改善箇所説明図

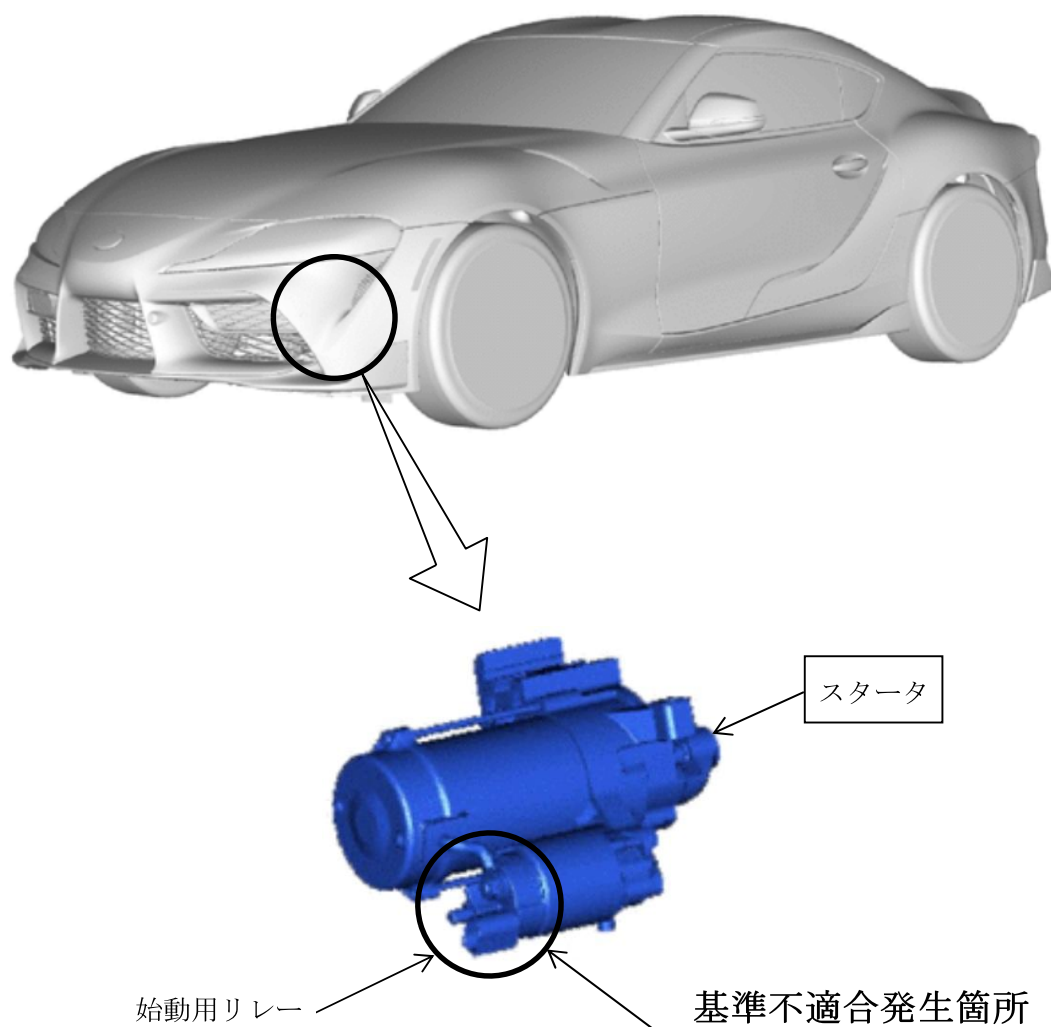
スタータにおいて、始動用リレーの耐久性が不十分なため、エンジン始動やアイドリングストップの繰り返しにより接点が異常摩耗して、接点部に摩耗粉が堆積することがある。そのため、そのまま使用を続けると、エンジン始動不能となったり、最悪の場合、スタータ起動時または走行時等、火災に至るおそれがある。

全車両、スタータを対策品に交換する。
